Commission économique pour l'Europe

**Forum mondial de l'harmonisation
des Règlements concernant les véhicules****173^e session**

Accord de 1958 :**Examen de projets d'amendements à des Règlements
existants, proposés par le GRSP****Proposition de complément 3 à la série 01 d'amendements
au Règlement n° 129 (Dispositifs améliorés de retenue
pour enfants)****Communication du Groupe de travail de la sécurité passive***

Proposition de complément 3 à la série 01 d'amendements au Règlement n° 129 (Dispositifs améliorés de retenue pour enfants)

Figure 2

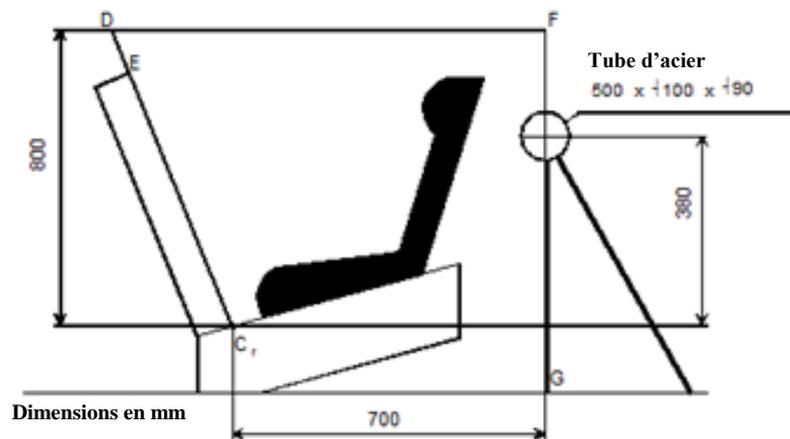
Paragraphe 6.6.4.1.2.1, modifier comme suit :

« 6.6.4.1.2.1 Déplacement de la tête : aucune partie de la tête ne doit franchir les plans FD, FG et DE, comme décrits à la figure 2 ci-dessous. Ce critère devra être respecté jusqu'à un délai de 300 ms, ou jusqu'au moment où le mannequin à définitivement cessé de se déplacer, si cela se produit plus tôt.

Sauf s'il s'agit d'un essai avec le mannequin Q6, auquel cas :

La valeur par rapport au plan FD est de 840 mm ;

Si l'essai est effectué conformément au paragraphe 6.6.4.1.6.2 ou au paragraphe 6.6.4.1.8.2 ci-dessus, seule la deuxième configuration, résultats d'essai sans la barre de 100 mm de diamètre, est prise en considération.

Méthode à suivre pour déterminer la zone d'impact de la tête sur les dispositifs comportant un dossier et définir la dimension minimale des panneaux latéraux pour les dispositifs faisant face vers l'arrière

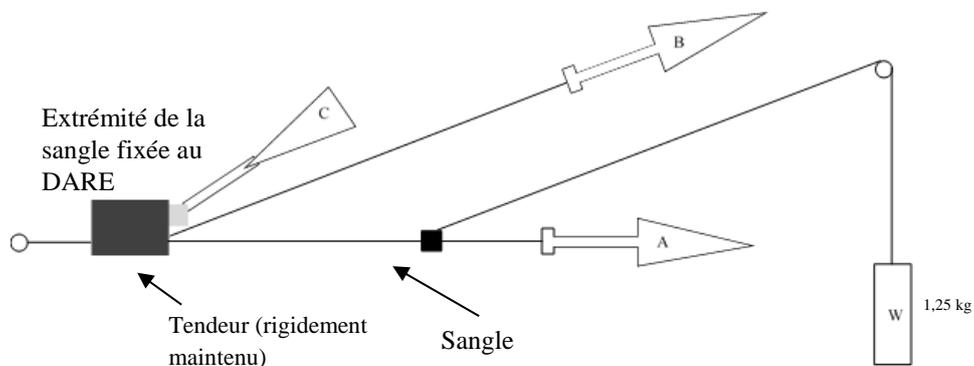
Annexe 14, lire :

1. Zone d'impact de la tête
- 1.1 Définition de la zone d'impact de la tête sur le dossier
Placer le dispositif sur le siège d'essai décrit à l'annexe...
- 1.2 Définition de la zone d'impact de la tête sur le bouclier d'impact
La zone d'impact de la tête sur le bouclier d'impact est représentée par toute la surface supérieure du bouclier d'impact, qui comprend toutes les surfaces visibles depuis le haut, en vue en plongée. ».

Figure 1

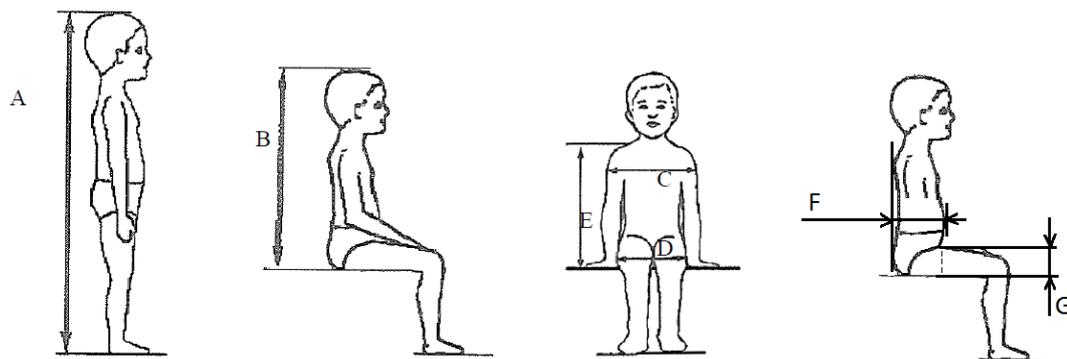
Annexe 18, lire :

Dimensions du mannequin pour dispositifs améliorés de retenue pour enfants

Dispositif de mesure d'un DARE – Vues latérale et frontale du dispositif de mesure

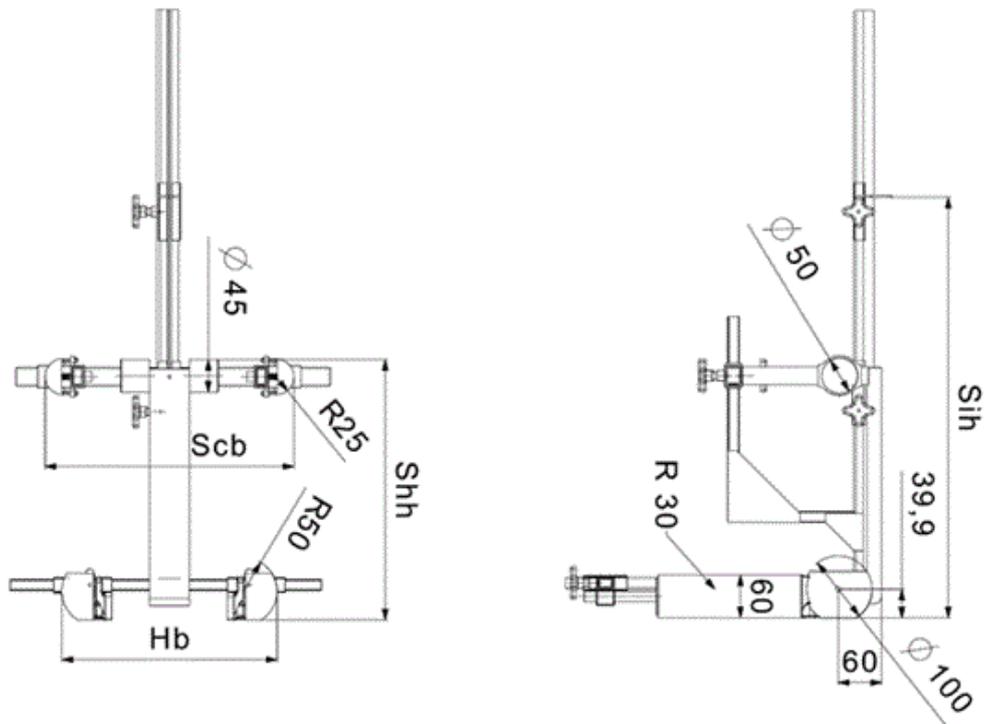
Toutes les dimensions latérales sont mesurées sous une force de 50 N avec les dispositifs décrits à la figure 2 et à la figure 3 de la présente annexe, avec les tolérances suivantes :

La masse du dispositif décrit à la figure 2 et à la figure 3 de la présente annexe doit être de 10 ± 1 kg.

Pour les DARE intégraux ou non intégraux, le dispositif décrit à la figure 2 de l'annexe 18 doit être utilisé.

Figure 3
Dispositif de mesure d'un DARE à bouclier d'impact – Vues latérale et frontale du dispositif de mesure

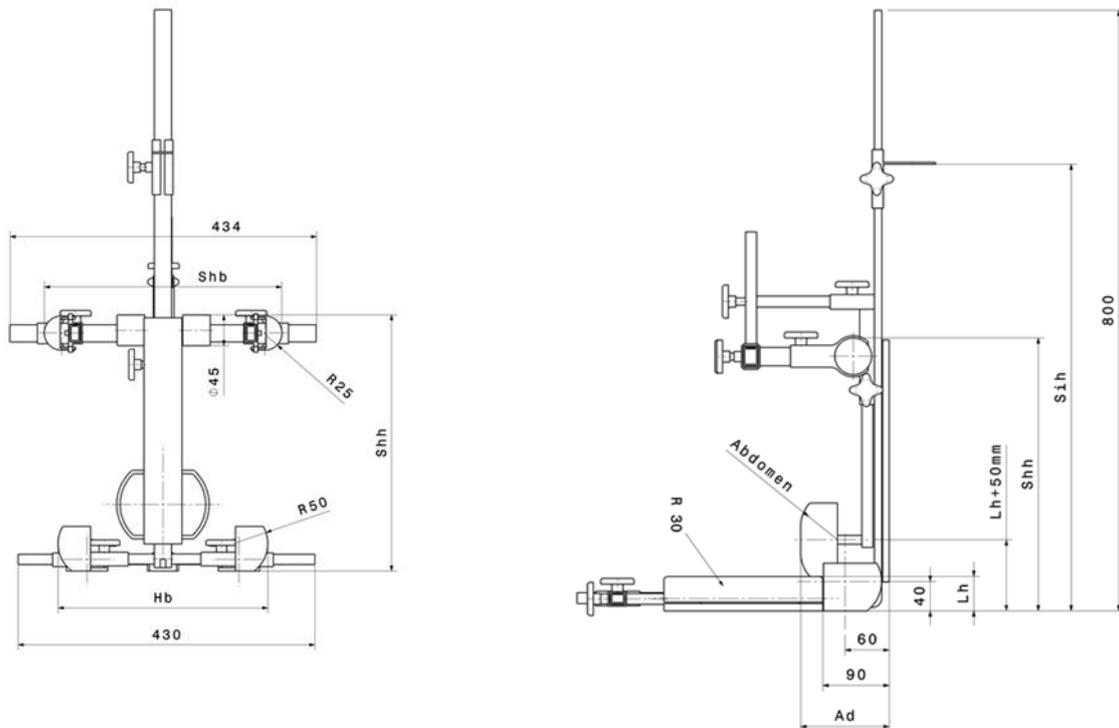
Pour les DARE avec bouclier d'impact, le dispositif décrit à la figure 3 de l'annexe 18 doit être utilisé.
